Územný plán mesta Trenčín - Zmeny a doplnky č.1

Textová časť

N á v r h

upravený podľa výsledkov prerokovania

SCHÉMA LOKALIZÁCIE ZMIEN

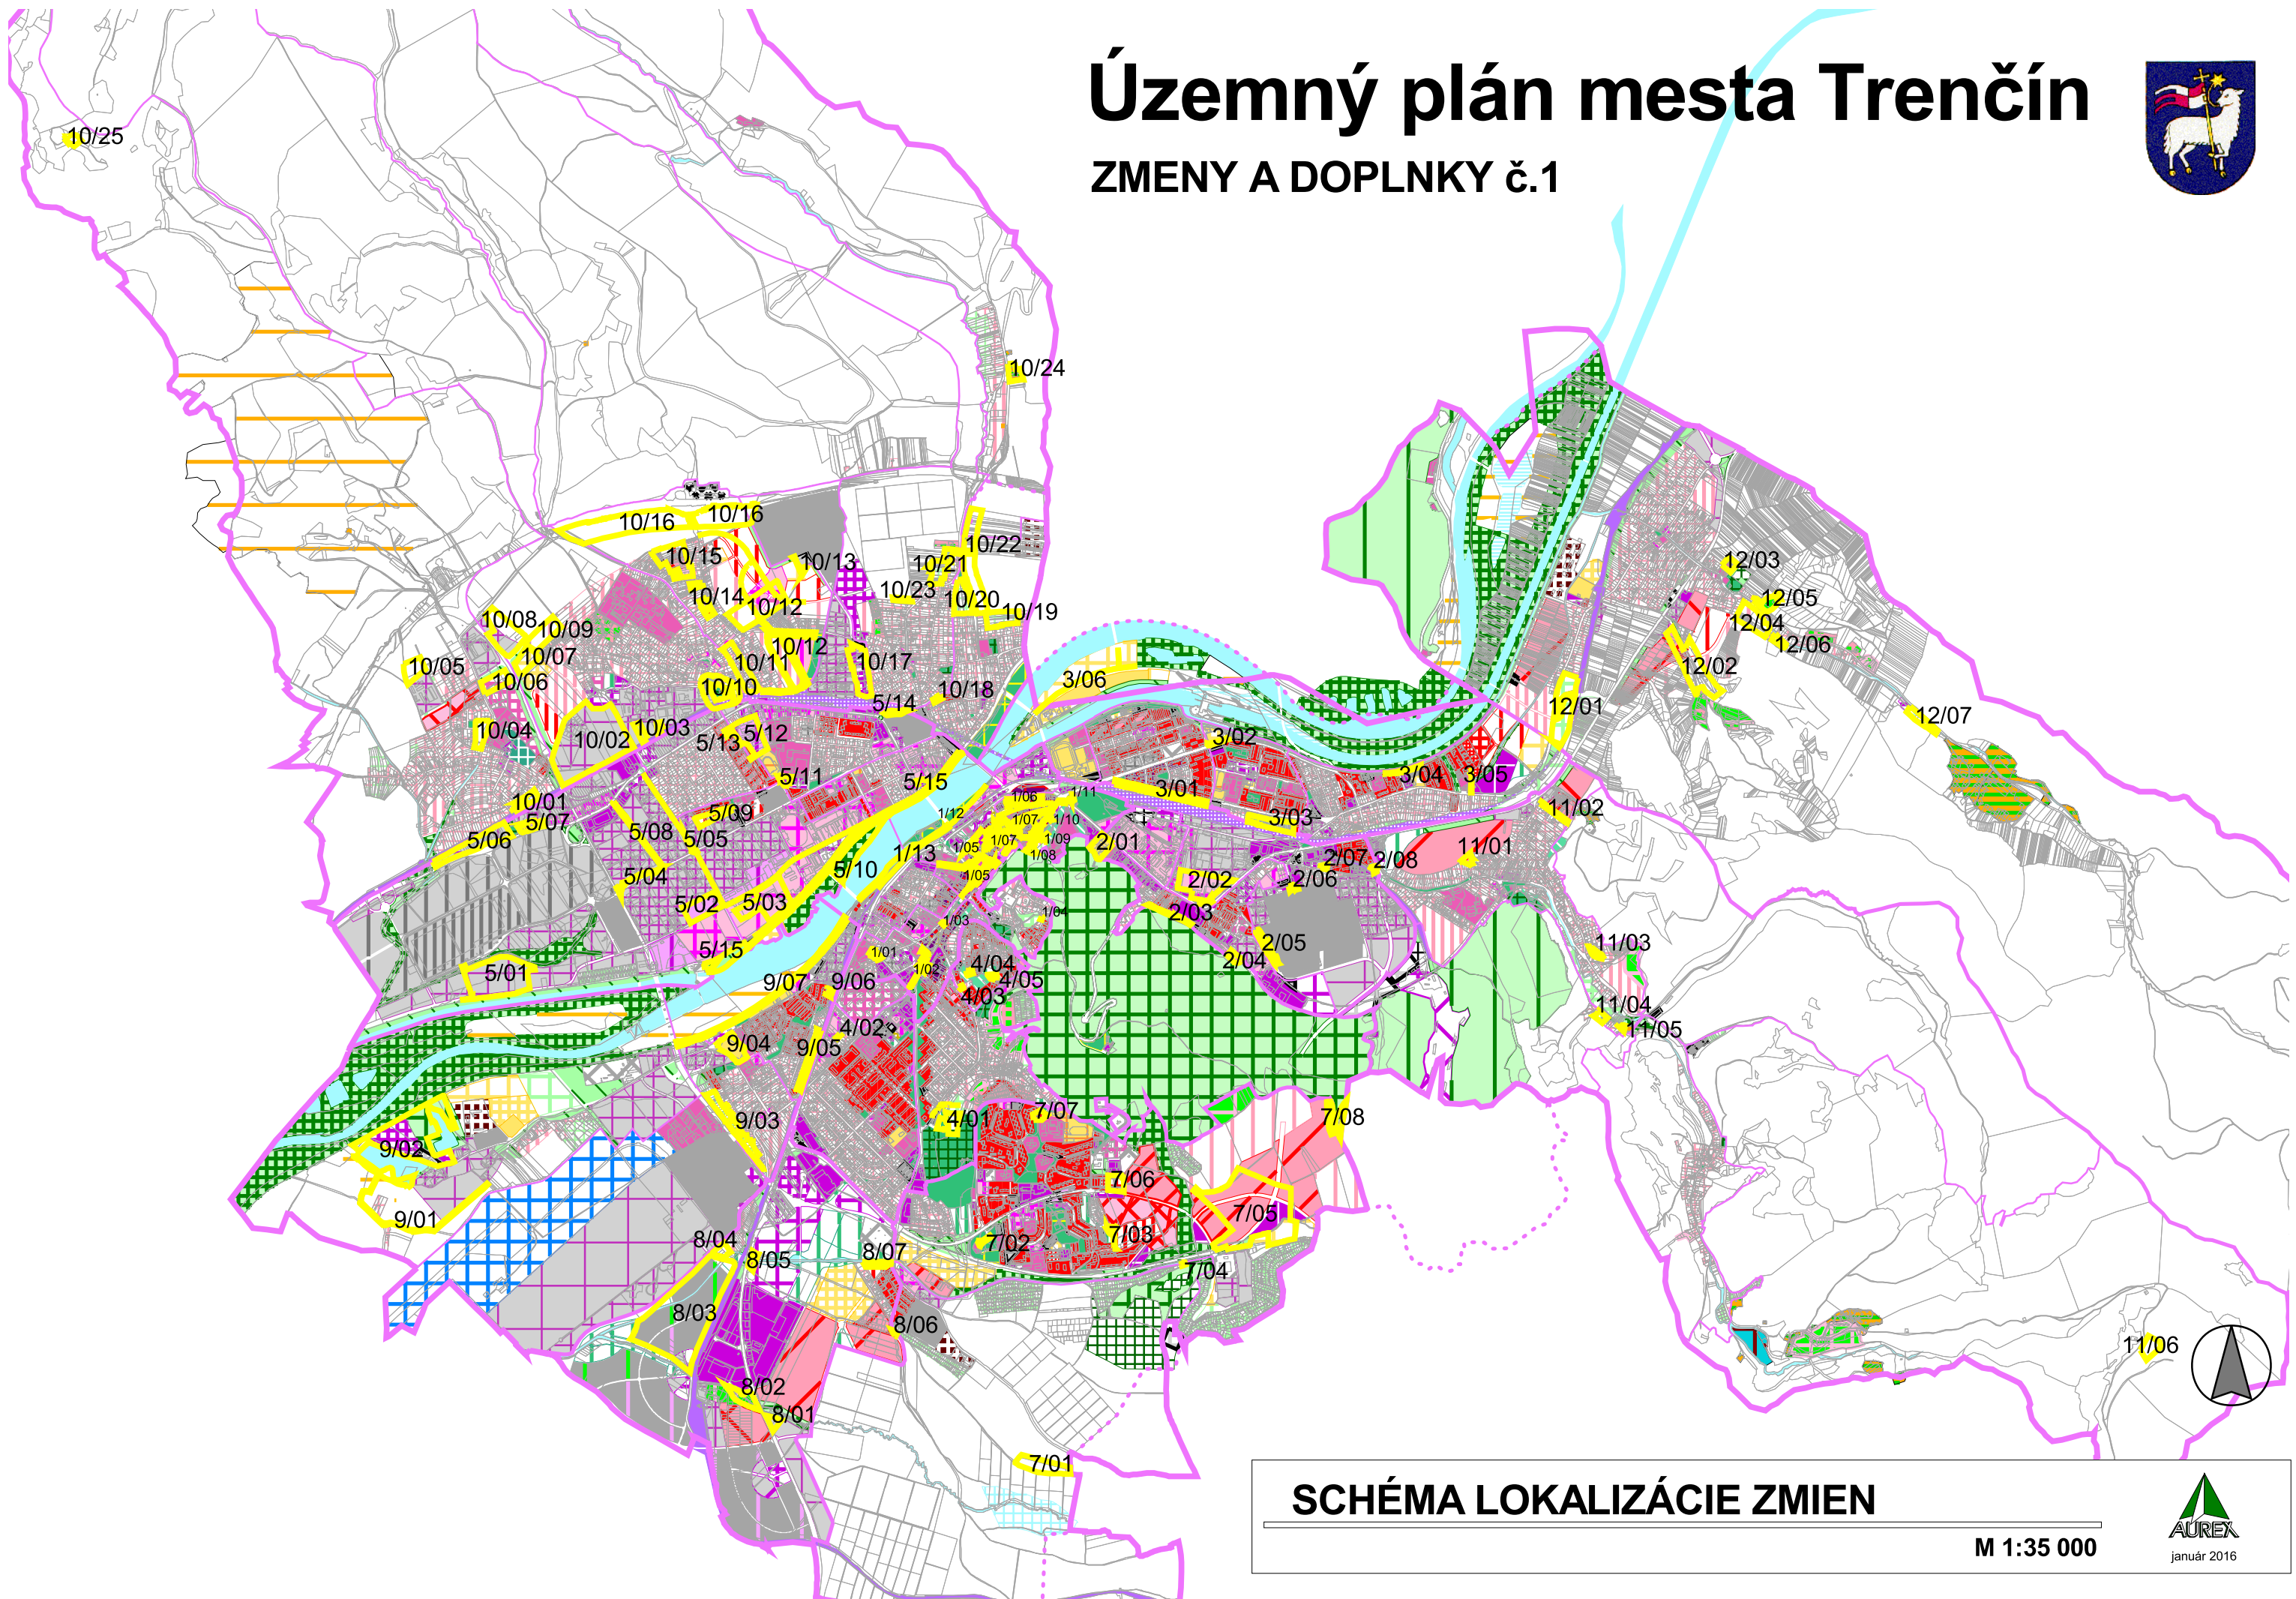
Navrhované zmeny sa týkajú nasledujúcich lokalít:

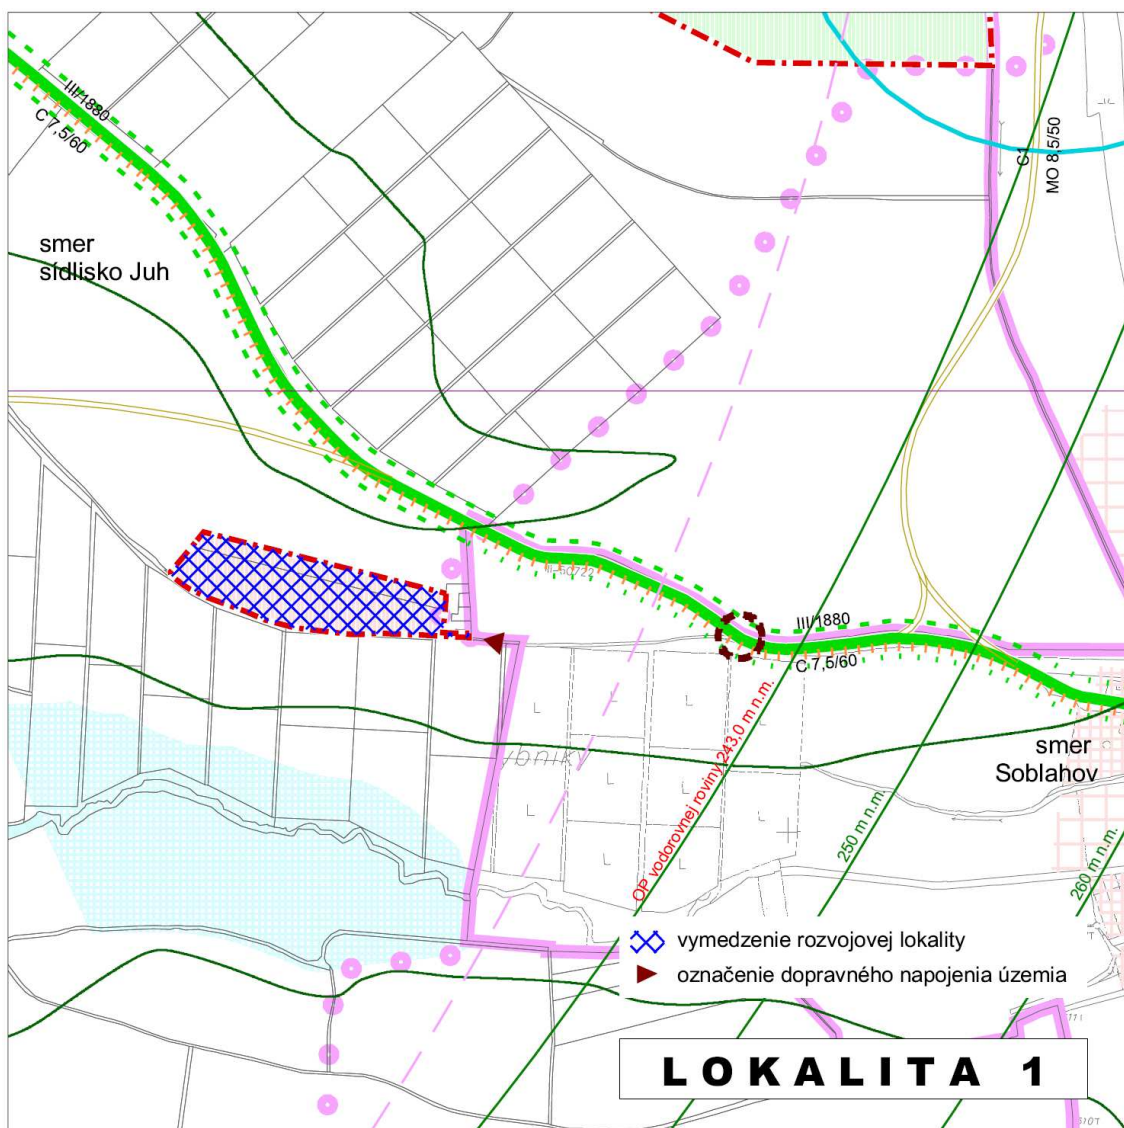
Lokalita 1. (zmena 7/01) sa nachádza mimo zastavaného územia v časti Močiare na hranici s územím obce Soblahov v urbanistickom obvode 19 Dolné močiare.

Návrh ZaD č. 1 ráta so zmenou funkčného využitia na obytné územie pre výstavbu rodinných domov (UB 01).

Návrh predpokladá v území prírastok cca 45 rodinných domov a 110 nových obyvateľov. Celkovo riešenie vyvolá potrebu cca 110 nových parkovacích miest.

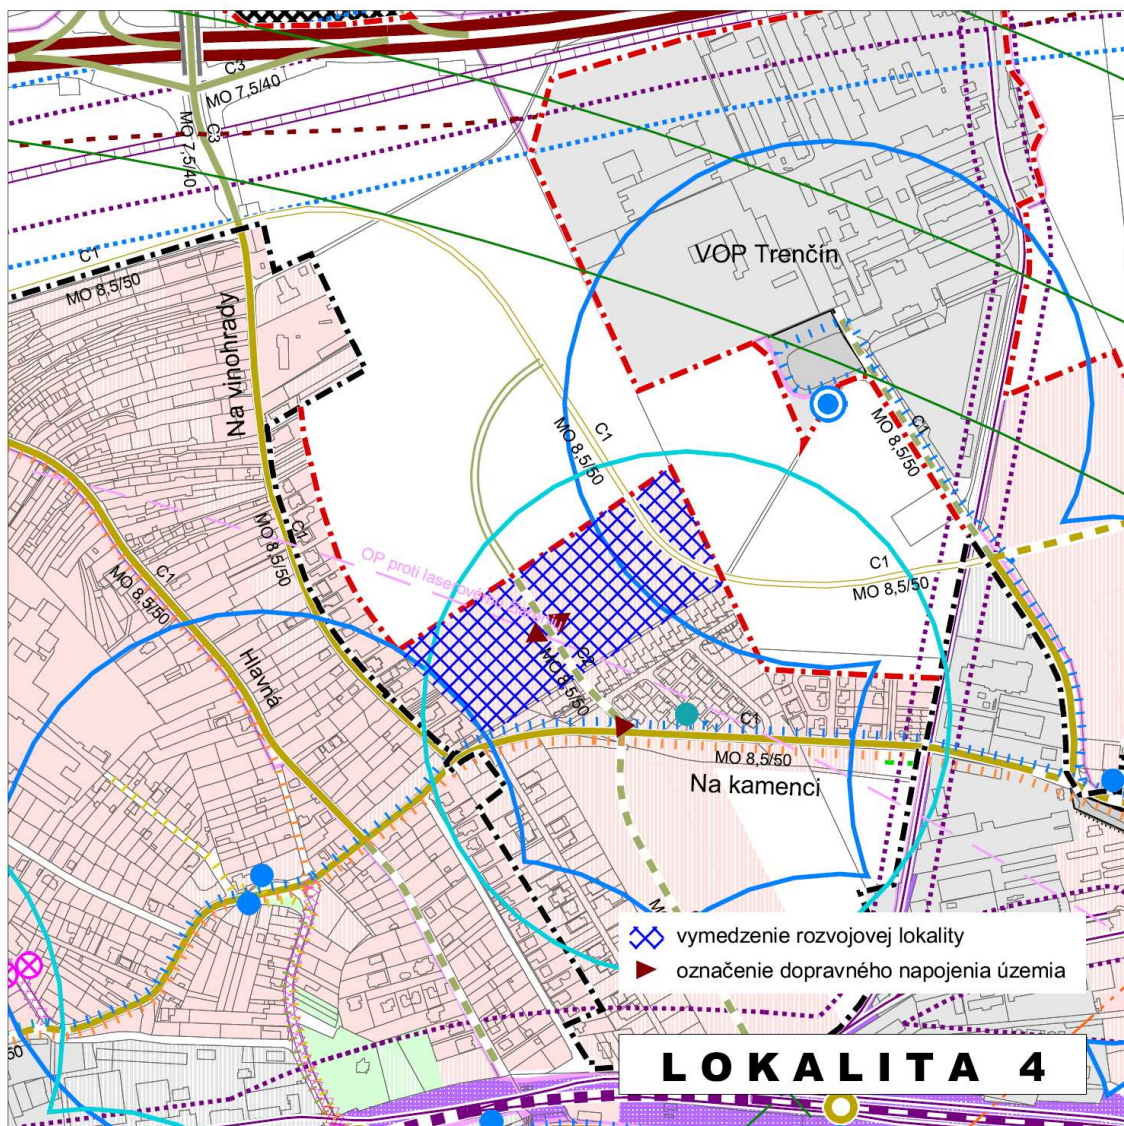
Lokalita 4. (zmena 10/12) sa nachádza v lokalite Zlatovce - Východ v urbanistickom obvode 34 Zlatovce v mestskej časti Západ. Územie je v súčasnosti využívané pre poľnohospodársku výrobu.

Navrhovaná intenzita využitia územia umožní v lokalite umiestniť cca 130 bytov v bytových a rodinných domoch a cca 900 m² podlažných plôch pre zariadenia občianskej vybavenosti dopĺňajúcej obytné prostredie. Celkovo riešenie predpokladá

v území prírastok cca 350 obyvateľov a 20 nových pracovných príležitostí v zariadeniach občianskej vybavenosti. V lokalite je predpokladaná potreba cca 300 nových parkovacích miest.

Dopravná obsluha územia je navrhnutá jeho napojením prostredníctvom navrhovanej obslužnej komunikácie funkčnej triedy C2, v kategórii MO 8,5/50 na ulicu Na kamenci. Podmienkou pre výstavbu v tomto území je dobudovanie uvedenej obslužnej komunikácie.

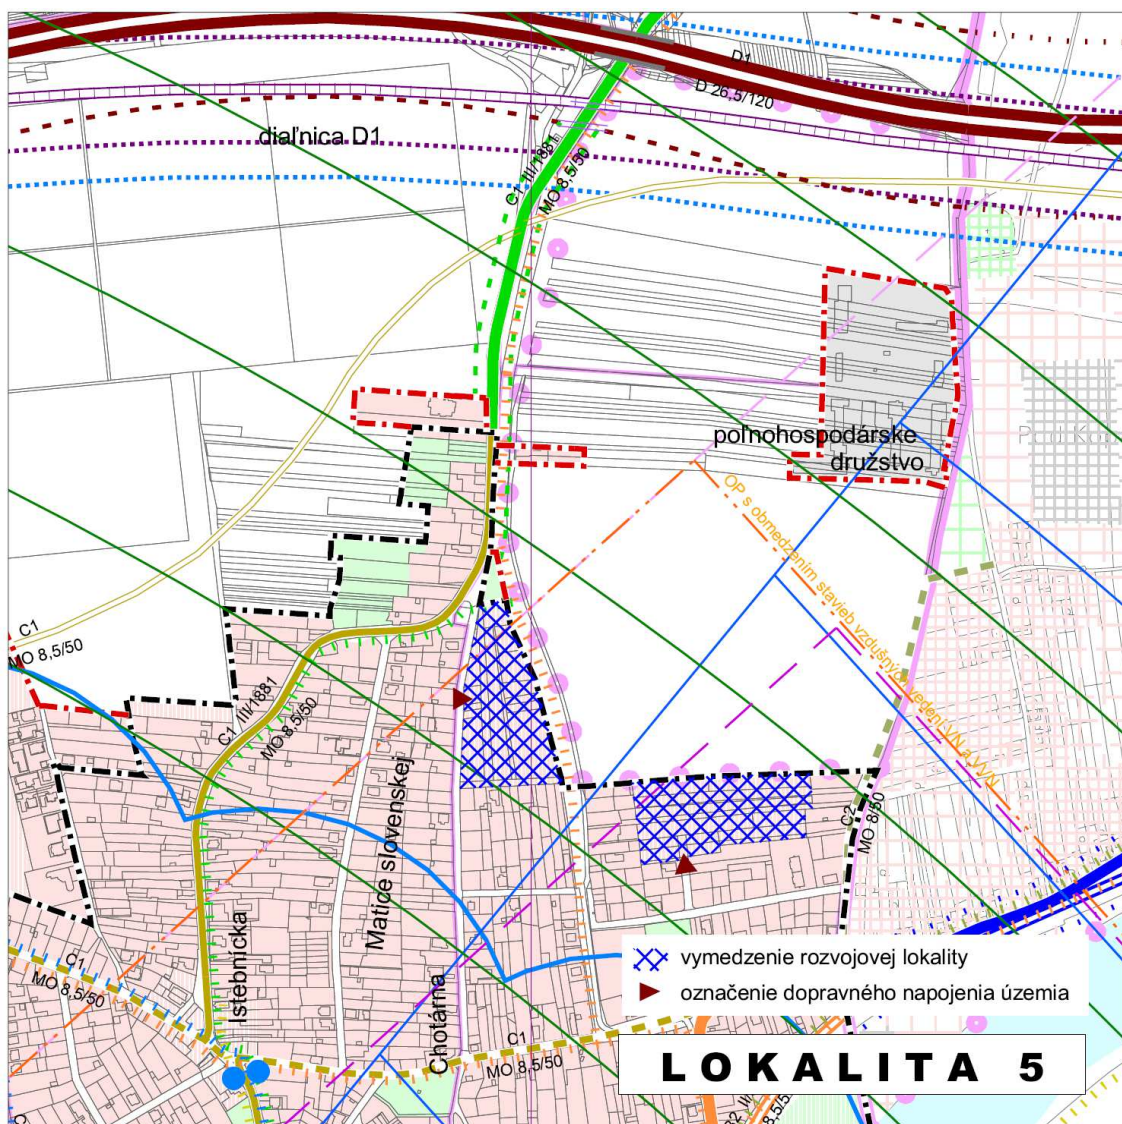
Lokalita 5. zahŕňa 2 susediace územia (zmena 10/19, 10/20) nachádzajúce sa v blízkosti Chotárnej ulice v urbanistickom obvode 38 v mestskej časti Západ.

Lokalita nadväzuje na príľahlé obytné územia. V súčasnosti je územie využívané ako záhrady rodinných domov.

Návrh ZaD č. 1 ráta s určením daných území pre rozvoj bývania formou výstavby rodinných domov a teda so zmenou funkčného využitia na obytné územie pre výstavbu rodinných domov (UB 01).
